北九州港港湾計画資料(案)

－　軽易な変更　－

北九州港港湾管理者
北九州市

図２－１－１　公共埠頭の規模及び配置

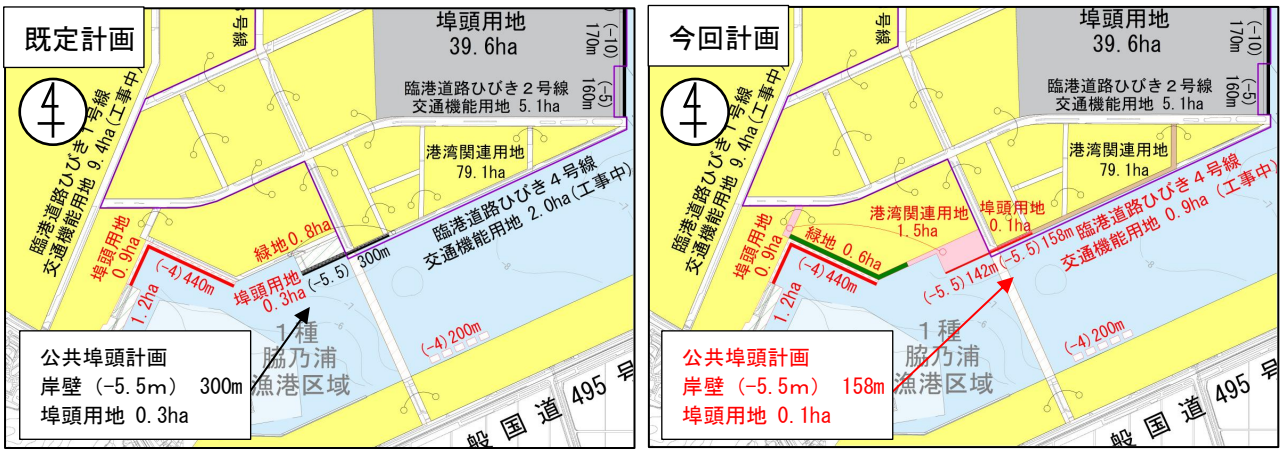
施設の利用転換を図るため、公共埠頭を次のとおり変更する。

地区名	水深（m）	延長（m）	バース数（バース）	対象船舶	計画区分	施設の規模及び配置の考え方
響灘西	5.5	158	1	貨物船 作業船	既定計画の変更計画	物資補給等の用に供するために必要な規模及び配置に変更する。

地区名	【既定計画】埠頭用地面積（ha）	【今回計画】埠頭用地面積（ha）	変更理由
響灘西	0.3	0.1	施設の利用転換を図るため、公共埠頭計画を変更する。

図２－２－１　専用埠頭の規模及び配置

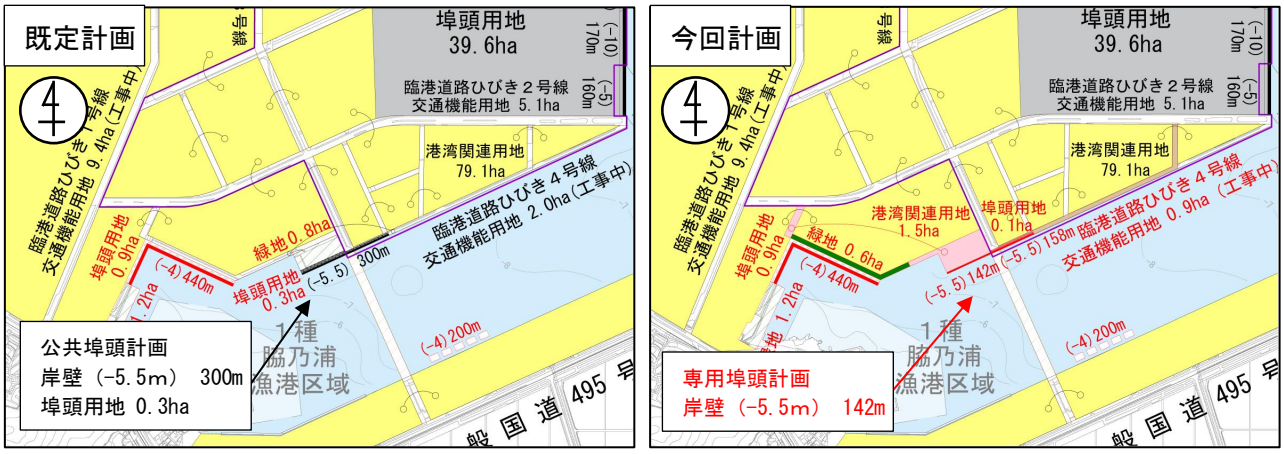
施設の利用転換を図るため、専用埠頭を次のとおり計画する。

地区名	水深（m）	延長（m）	施設	対象船舶	取扱品目	計画区分	施設の規模及び配置の考え方
響灘西	5.5	142	岸壁	貨物船	鋼材製品	新規	立地企業の事業計画等に基づき、所要規模の施設を配置する。

図２－３－２　臨港道路計画の変更（変更箇所）

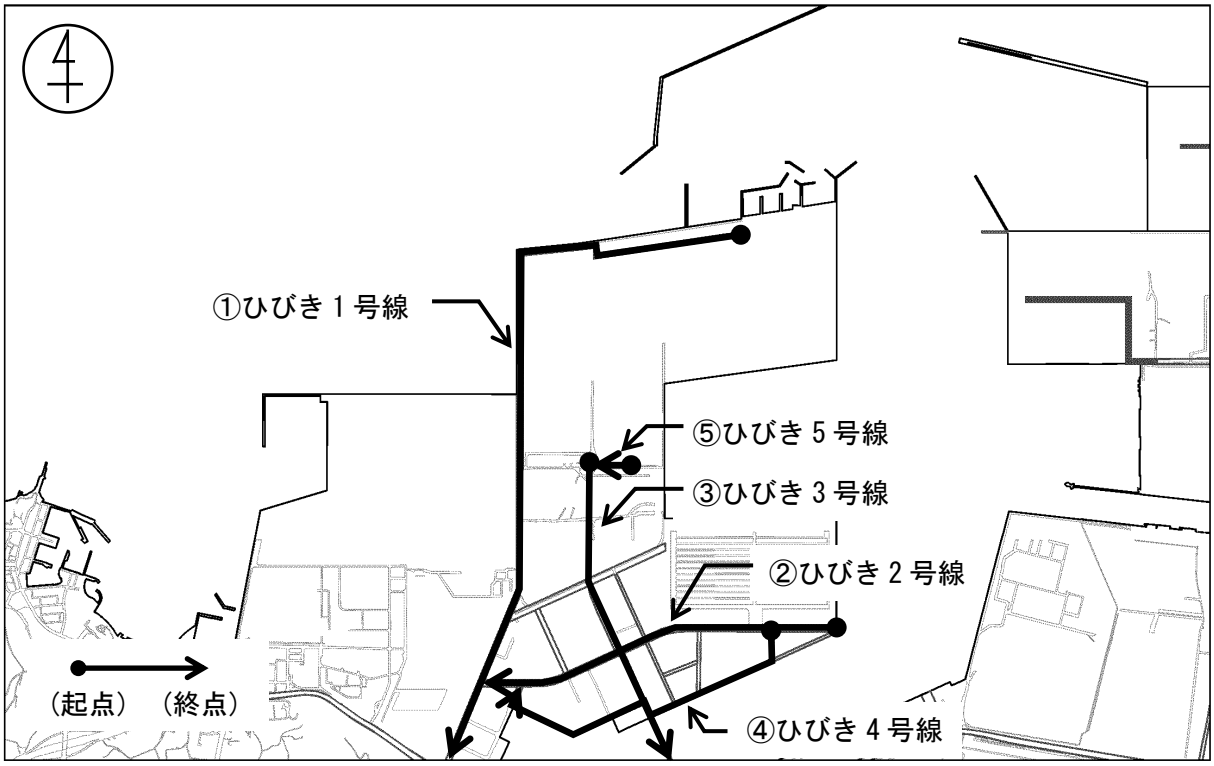
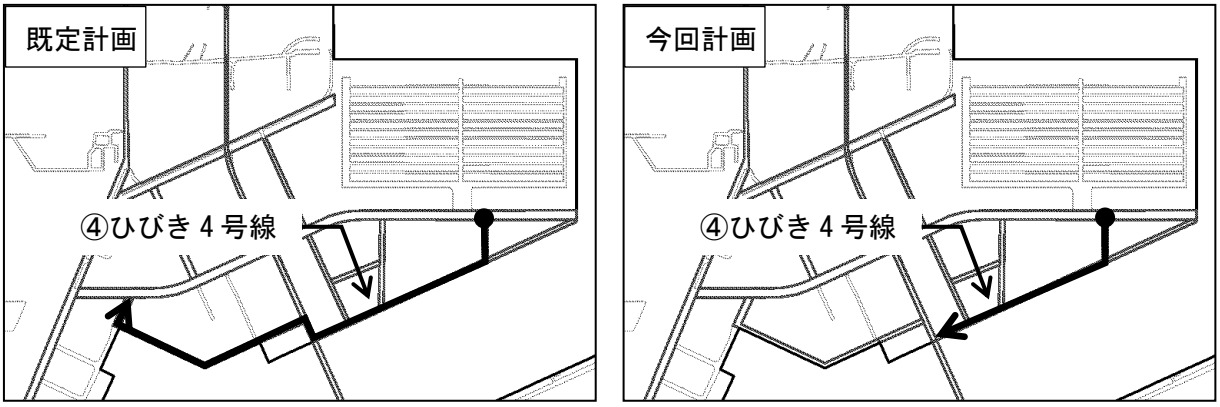
施設の利用転換を図るため、表２－３－２及び図２－３－２のとおり、臨港道路計画を変更する。

地区名	位置	施設名	起点	終点	車線数	規模の考え方	配置の考え方
響灘西	④	ひびき 4 号線	ひびき 2 号線	ひびき 3 号線	2	既定計画どおり	施設の利用転換を図るため、終点を変更する。

図３－１－２　緑地計画の変更（変更箇所）

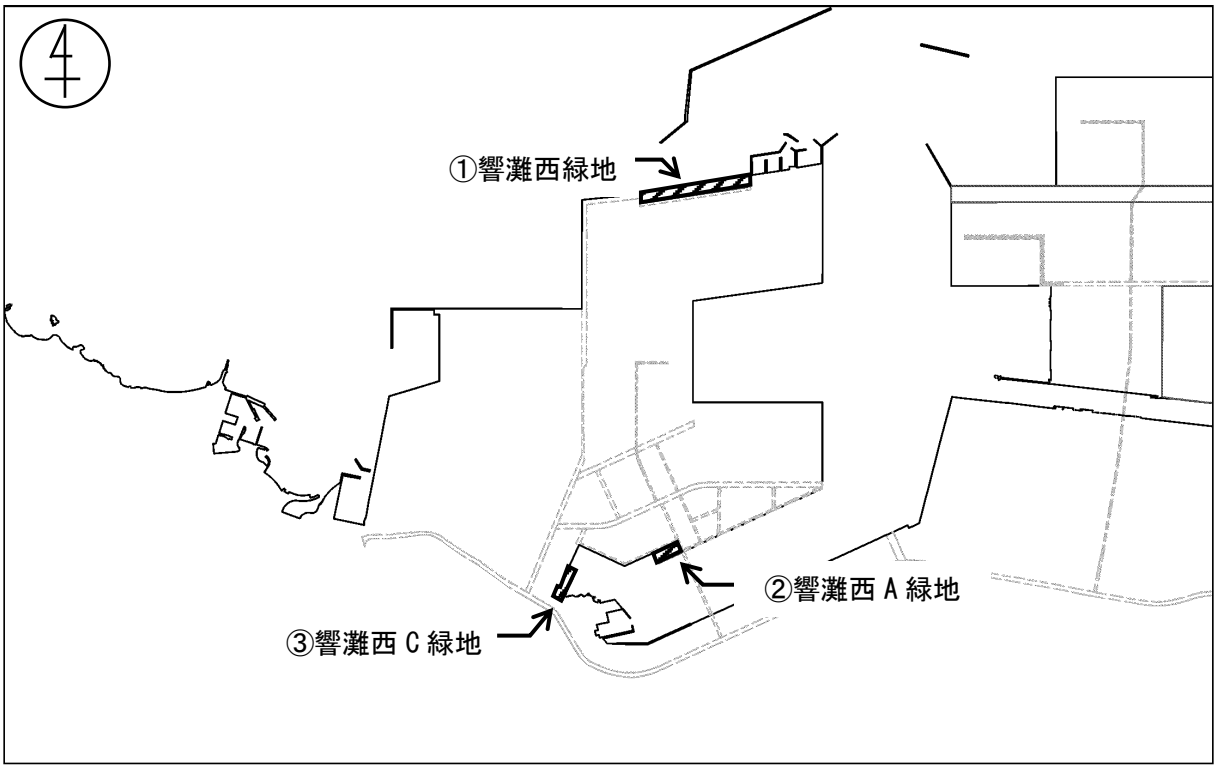
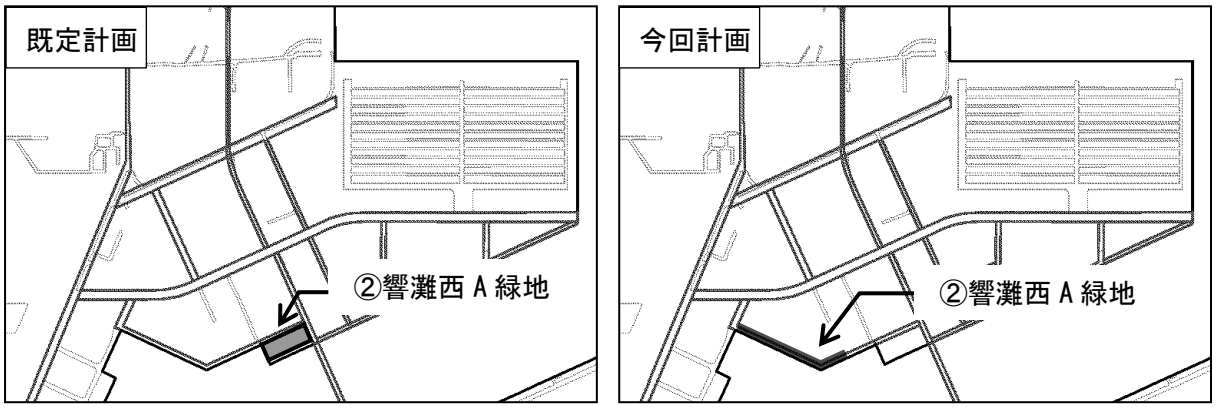
土地需要の変化等に対応するため、表３－１－２及び図３－１－２のとおり、緑地計画を変更する。

地区名	位置	緑地名	面積（ha）	主な用途	規模及び配置の考え方
響灘西	②	響灘西Ａ緑地	0.6	休息	土地需要の変化等に対応するため、規模及び配置を変更する。

図４－１－１　土地利用計画図（変更前）

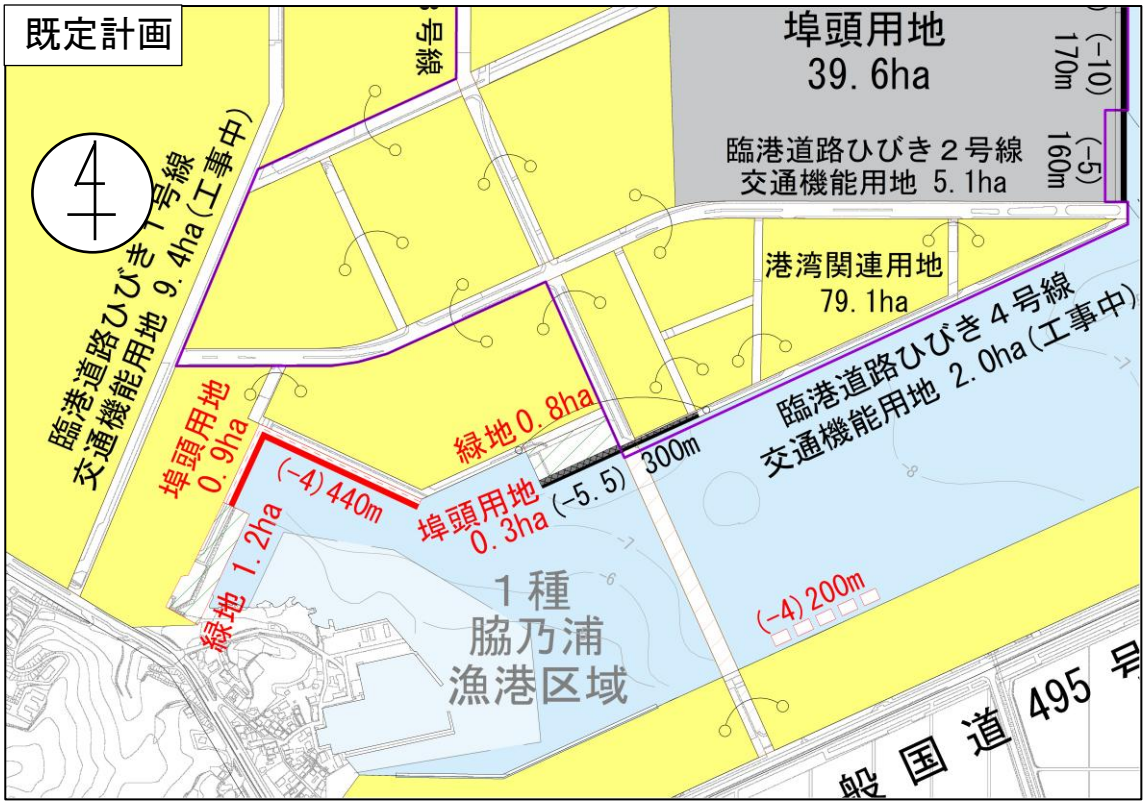
今回計画により土地利用計画の変更を行う理由は、表４－１－１に示すとおりである。

地区名	既定計画		今回計画		変更理由
	土地利用区分	面積 (ha)	土地利用区分	面積 (ha)	
響灘西	埠頭用地 港湾関連用地 交通機能用地 緑地	0.3 0.0 2.0 0.8	埠頭用地 港湾関連用地 交通機能用地 緑地	0.1 1.5 0.9 0.6	土地需要の変化等に対応し、施設の利用転換を図るため、土地利用計画を変更する。
	計	3.1	計	3.1

図５－１－１　物資補給等のための施設の規模及び配置

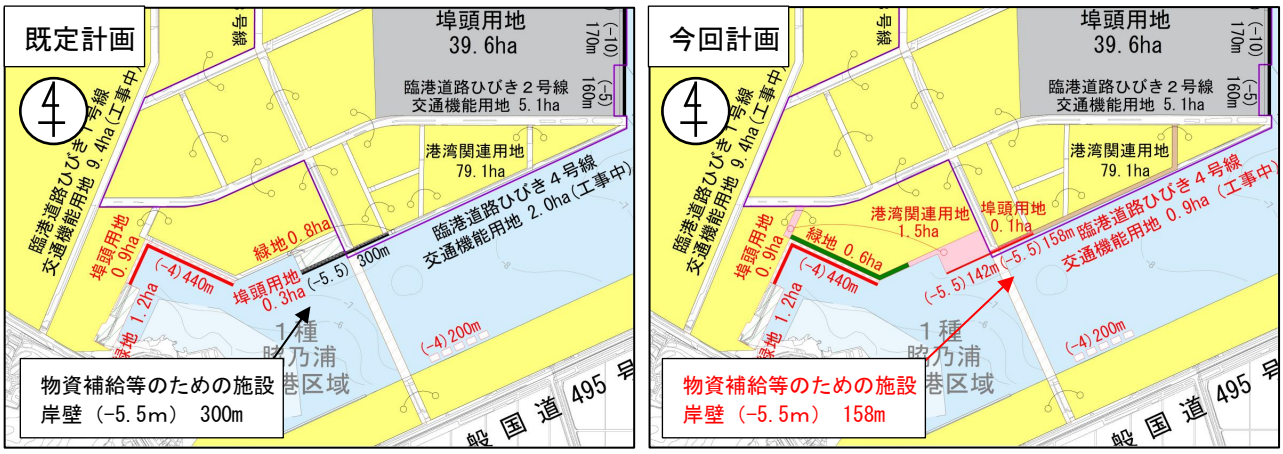
施設の利用転換を図るため、公共埠頭計画の変更に伴い、物資補給等のための施設を次のとおり変更する。

地区名	水深（m）	延長（m）	バース数（バース）	対象船舶	計画区分	施設の規模及び配置の考え方
響灘西	5.5	158	1	貨物船 作業船	既定計画の変更計画	物資補給等の用に供するために必要な規模及び配置に変更する。
